PROPUESTA DE MEJORA EN LA DEFINICIÓN, DELIMITACIÓN CARTOGRÁFICA Y CARACTERIZACIÓN DE MASAS DE AGUA PARA EL 4º CICLO DE PLANIFICACIÓN HIDROLÓGICA 2028-2033

Recopilación de propuestas internas de la CHE (2013–2022) Oficina de Planificación Hidrológica (Diciembre de 2022)

Confederación Hidrográfica del Ebro O.A.

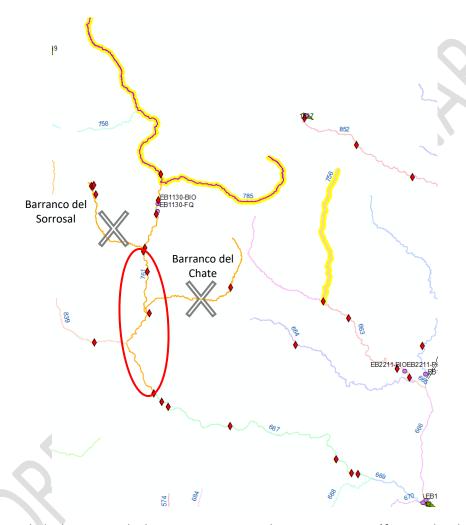
MAS 785 "Río Ara desde su nacimiento hasta el río Arazas (incluye río Arazas).": debería dividirse en dos masas diferenciadas: Ara y Arazas.

En las reuniones internas de las C.H.E. (29/05/2023) se confirma la separación de los ríos Ara y Arazas y así se realiza.

Además, se producen unos ajustes cartográficos consistentes en:

- Río Arazas: ajuste en el inicio de masa, modificando su nacimiento a las coordenadas 747.130;
 4.726.600
- Río Ara: ajuste en el fin de la masa alargando hasta la confluencia con el barranco del Sorrosal (absorbiendo parte de la actual MAS 761)

De tal forma que, la actual MAS 785, tras su división y ajuste cartográfico, originaría las siguientes dos masas de agua:

- MAS 785_001 "Río Ara desde su nacimiento hasta el barranco del Sorrosal."
- MAS 785_002 "Río Arazas desde su nacimiento hasta el río Ara".

Figura 2. Propuesta de eliminación, en la MAS 756, del tramo del río Aso.

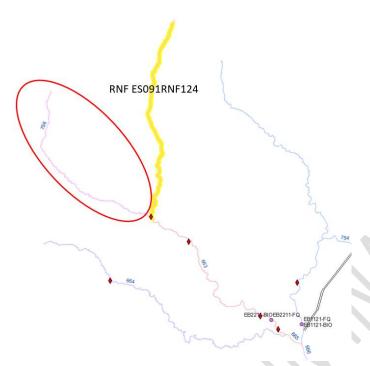
Por otro lado, lo que queda de esta MAS 761, tras los ajustes cartográficos realizados, se unifica
a las MAS 667 y 669 (comentado en un punto posterior) MAS 756 "Río Vellos desde su
nacimiento hasta el río Aso (incluye río Aso).": se propone diferenciar el río Aso como masa
independiente (en caso contrario, eliminar). Vellos se escribe con "B".

Se propone eliminar el tramo del río Aso de la MAS 756.

El tramo del río Aso no tiene zonas protegidas asociadas (Red Natura 2000, captaciones de abastecimiento, reserva natural fluvial, etc,...). Por otro lado, la RNF ES091RNF124 que forma parte de la MAS 756, no incluye el tramo del río Aso, lo que refuerza la propuesta de eliminarse el tramo del río Aso, manteniendo la nueva MAS 756 coincidente con el tramo de la RNF ES091RNF124.

Se considera, por tanto, eliminar y no considerar como masa de agua independiente el tramo del río Aso, por lo expuesto anteriormente, y en aras de no crear nuevas masas de agua que no tengan estación de muestreo propia.

La MAS 756 pasaría a denominarse "Río Bellos desde su nacimiento hasta el río Aso."

Figura 4. Duda eliminación, en la MAS 526, del barranco de Gabarret.

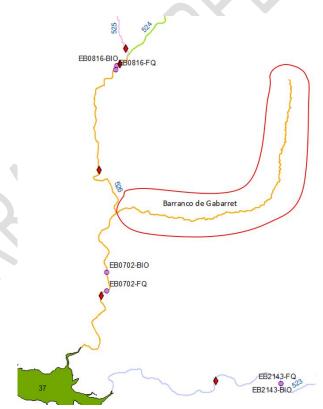
El barranco de Gabarret tiene cuenca vertiente de más de 10 km² y el caudal medio anual es superior a 100 l/s. Se considera que daría más problema eliminarlo como masa que dejarlo como parte de la MAS 526, ya que es zona protegida por cangrejo autóctono (*DECRETO 127/2006, de 9 de mayo, del Gobierno de Aragón, por el que se establece un régimen de protección para el cangrejo de río común, Austropotamobius pallipes, y se aprueba el Plan de Recuperación.*), y una parte del barranco de Gabarret está incluido en Red Natura 200 (LIC ES2430047 Sierras de Leyre y Orba)

Figura 5. Fusión MAS 955-332-425 (y eliminación barranco de Artaso).

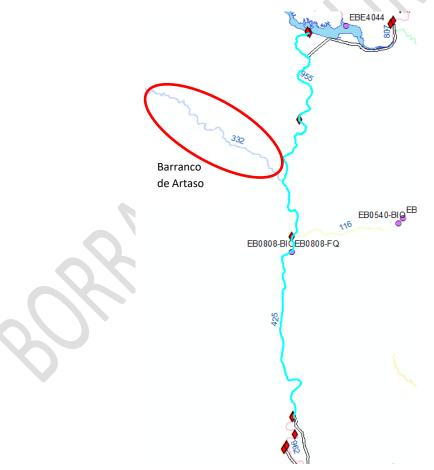
Analizar la posible fusión en una sola masa de las actuales MAS del río Gállego 425, 332 y 955.
 La población de Riglos o el barranco de San Julián son irrelevantes para el río Gállego; además, el barranco de Artaso podría eliminarse.

Se propone la unificación de las MAS 955, 332 y 425, una vez analizado que son tres masas del mismo cauce y que son muestreadas con el punto de muestreo (0808).

Por otro lado, se propone eliminar el tramo del barranco de Artaso como parte de la masa de agua.

La nueva masa resultante de la unificación de las MAS 955, 332 y 425 pasaría a denominarse MAS 332_001 "Río Gállego desde la Presa de La Peña hasta el azud de Ardisa." (A su vez, en un apartado posterior se muestra la absorción de la MAS 425 con el embalse de Ardisa transformado de embalse a río, por su pequeño tamaño y funcionamiento lótico).

Figura 6. Propuesta de modificación del límite de las MAS 565 y 706, haciéndolo coincidir con el retorno de la central de Biescas II.

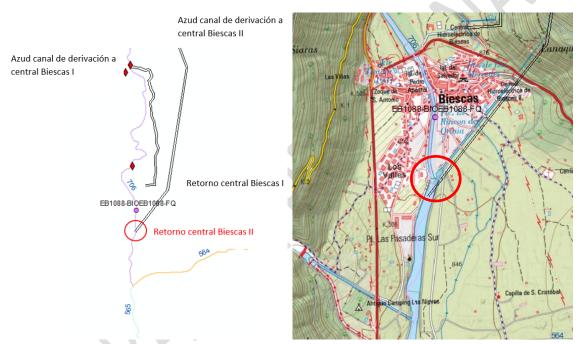
Analizar la posible fusión en una sola masa de las actuales MAS del río Gállego 567 y 565. El río Oliván es irrelevante para el río Gállego. La masa resultante debería comenzar en la central de Biescas más que en el río Sía, que es irrelevante para el río Gállego. Se procede a simplificar, ya que ambas masas son medidas por la misma estación de muestreo 1088FQ, y a ajustar cartográficamente (modificación del inicio de la masa desde la confluencia con el río Sía (irrelevante para el río Gállego) al punto de retorno de la central de Biescas II, punto de incorporación de aportaciones más relevantes).

Con la unión de ambas masas la nueva masa pasaría a denominarse MAS 565_001 "Río Gállego desde el retorno de la central de Biescas II hasta la presa del Embalse de Sabiñanigo."

Por coherencia, la MAS 706 de aguas arriba pasa a denominarse "Río Gállego desde la Presa de Búbal hasta el retorno de la central de Biescas II."

Figura 10. MAS 371-679-774 actual PH3C (izquierda) y propuesta PH4C (derecha).

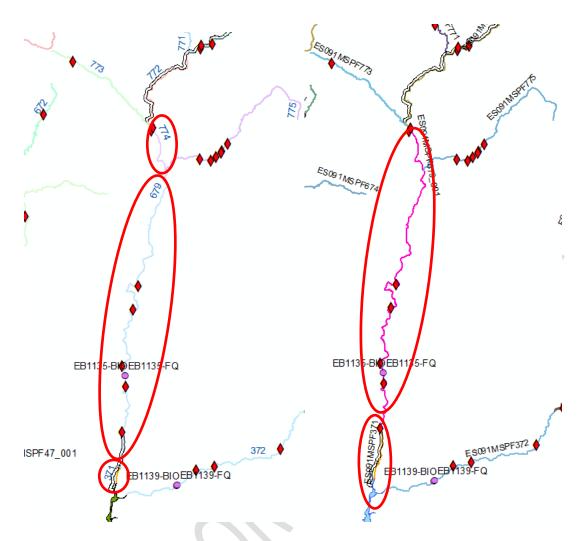
Aunque las masas 679 y 774 presentan estaciones de muestreo diferentes para la evaluación de su estado, el resultado de la evaluación del estado en el tercer ciclo de planificación es similar en ambas masas con un estado global bueno en ambas masas.

Figura 12. Fusión de las MAS 961-660-662-367.

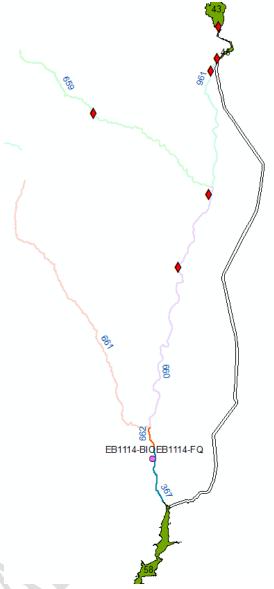
Como dato adicional, comentar que las masas actuales 662 y 367, con una longitud <5 km estarían por debajo de la longitud necesaria para ser consideradas masas de agua significativas de la categoría río (apartado 2.2.1.1.2.-Ríos, de la IPH).

Previamente a esta fusión se ha realizado una modificación previa en la MAS 961 (creándose una nueva 961_001 obtenida de la unión de la MAS 961 con la MAS 45 transformada de embalse a río, por sus escaso volumen y características lóticas)

Nota: La antigua MAS 45 (embalse de Sopeira), contigua al embalse de Escales, se ha propuesto transformar de categoría embalse a río, por el poco tiempo de retención y por sus características lóticas que tiene ese tramo, que hacen que se adapten mejor los indicadores de calidad de los ríos. Este tramo, de poco más de 2 km termina en una pequeña presa que supone una presión hidromorfológica importante. Aun así se decide unir a la masa de río aguas abajo, debido que se trata de un tramo de poco más de 2 km, que no llegarían al nivel de significancia de 5 km recomendado en la IPH.

Figura 15. Ajuste cartográfico en MAS 734-733.

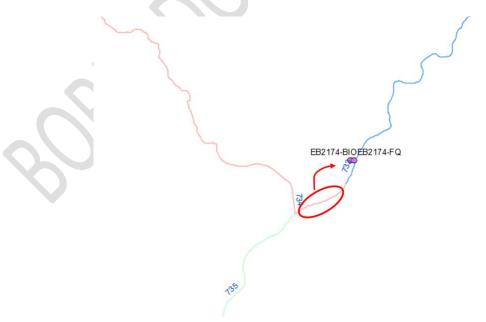
MAS 733 "Río Noguera Ribagorzana desde la presa de Baserca, la central de Mosalet y la toma para la central de Senet **hasta el río Llauset**""

MAS 734 "Río Llauset desde el embalse de Llauset hasta Noguera Ribagorzana."

Figura 17. Embalses de "Santolea", "Cañón de Santolea" y "Puente de Santolea".

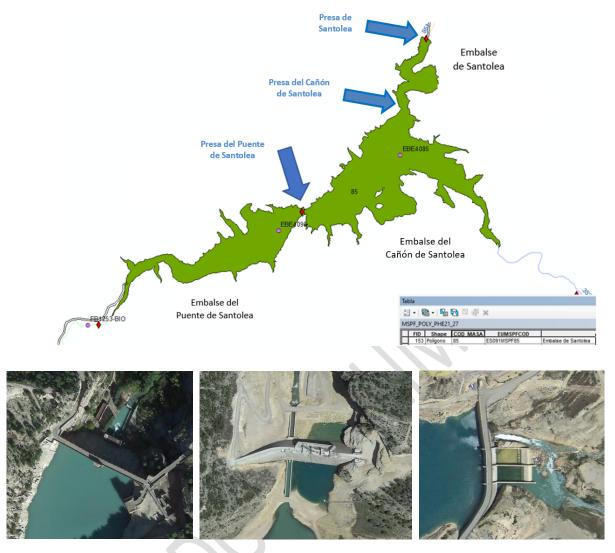
Tras reuniones internas C.H.E. (29/05/2023) se propone la creación de 3 masas de agua derivada del hasta ahora Embalse de Santolea, ya que serán 3 las presas que finalmente va a tener (una vez terminados los trabajos de construcción):

- Embalse de Santolea
- Embalse del Cañón de Santolea
- Embalse del Puente de Santolea

Por lo tanto, se procede a la división de la MAS 85 en tres masas que pasarían a denominarse:

Figura 22. Embalse de Cueva Forcada.

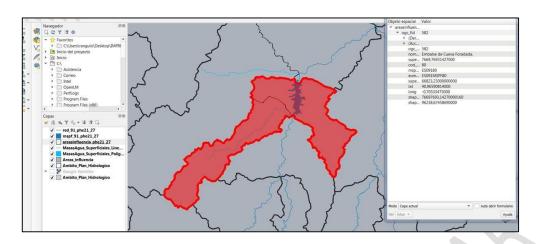
• MAS 130 del río Radón: Se ha propuesto, para 3c, ELIMINAR esta masa de agua e incorporar su cuenca a la masa de agua ES091MSPF346 (río Martín desde el río Cabra hasta la cola del embalse de Cueva Foradada). Sin embargo, en la capa de cuencas vertientes, la cuenca vertiente a la masa 130 (eliminada) ha pasado a formar parte del embalse de Cueva Foradada (MAS 80), situada aguas debajo de la desembocadura del Radón:

Figura 23. Río Ebro desde el arroyo Hijedo hasta el río Rudrón.

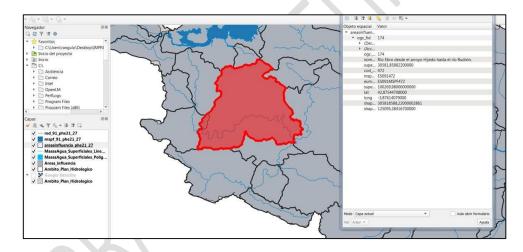
• MAS 471 del arroyo Hijedo: Se ha propuesto, para 3c, ELIMINAR esta masa de agua e incorporar su cuenca a la masa de agua ESO91MSPF470 (río Ebro desde el río Polla hasta el arroyo Hijedo). Sin embargo en la capa de cuencas vertientes, la cuenca vertiente de la MAS eliminada se ha asignado a la MAS 472 situada aguas debajo de la desembocadura del arroyo Hijedo:

Figura 24. Río Jalón desde el río Deza -inicio del tramo canalizado- hasta el barranco del Monegrillo.

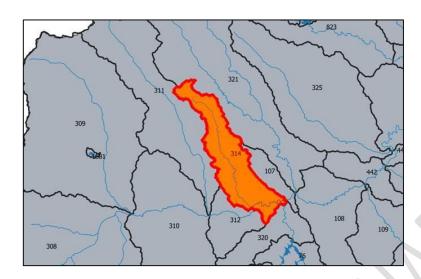
MAS 313 del río Monegrillo: Se ha propuesto, para 3c, ELIMINAR esta masa de agua e incorpora su cuenca a la masa de agua ESO91MSPF312 (río Jalón desde el río Deza - inicio del tramo canalizado- hasta el barranco del Monegrillo). Sin embargo, en la capa de cuencas vertientes, la cuenca vertiente de la MAS eliminada se ha asignado a la MAS 314, ubicada aguas abajo de la 312.

Esta incidencia se ha solucionado modificando la nomenclatura de las masas afectadas por la eliminación de la 313, es decir, masas 312 y 314:

- ✓ El caudal aportado por el Monegrillo al Jalón es insignificante. Resulta indiferente agregar su cuenca vertiente a la masa 312 o a la 314.
- ✓ En posteriores revisiones del Plan (4º Ciclo) habría que sumar, en todo caso, las actuales cuencas vertientes de las masas 312 y 314 (es decir, crear una sola masa a partir de las dos actuales).

Figura 27. Propuesta de masas de agua subterránea en el sector de la cuenca terciaria.

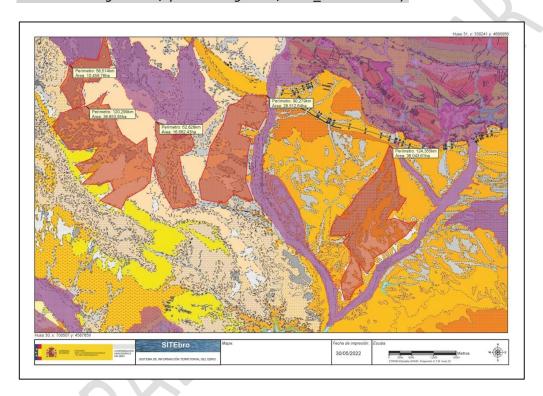
Nuevas masas de agua subterránea en la cuenca terciaria: Desde Comisaría Adjunta se han propuesto 5 nuevas masas de agua subterránea en el ámbito de la depresión terciaria del Ebro.
 Su delimitación y superficies aproximadas se recogen en la siguiente figura (se facilita su versión PDF original en \ApendicesDigitales\2MAS_Subterraneas).

Figura 28. Propuesta de masas de agua subterránea en el sector de la cuenca media-baja del Flumen y de las actuales masas subterráneas de Sasos del Alcanadre y Aluvial del Cinca.

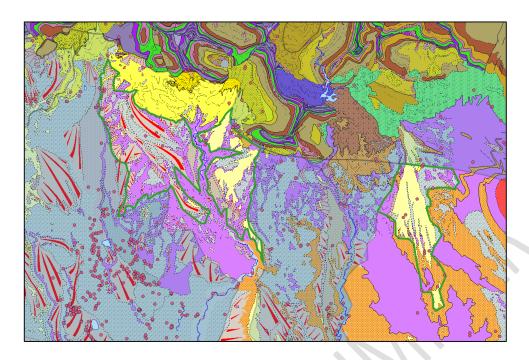
• Ampliación de las masas de agua (o definición de otras nuevas) en el sector de la cuenca media-baja del Flumen y de las actuales masas de agua subterránea de "Sasos de Alcanadre" y "Aluvial del Cinca": Desde Comisaría se han propuesto 3 posibles nuevas masas de agua subterránea (o ampliación de las existentes) en este ámbito, en el que hay cierta explotación e implantación de nuevas granjas. Su delimitación aproximada (línea verde) sobre el Mapa Geológico del SITEbro se recoge en la siguiente figura (se facilita su versión GIS, formato SHP, en \ApendicesDigitales\2MAS_Subterraneas):

Tras reuniones internas C.H.E. (29/05/2023) se realiza una actualización de propuesta de modificaciones recogidas en el informe "20230605_PropuestaSubterráneas_RInternaCHE", lo que ha supuesto la creación de las siguientes masas de agua y ampliaciones de las existentes, según se indica en la siguiente tabla.
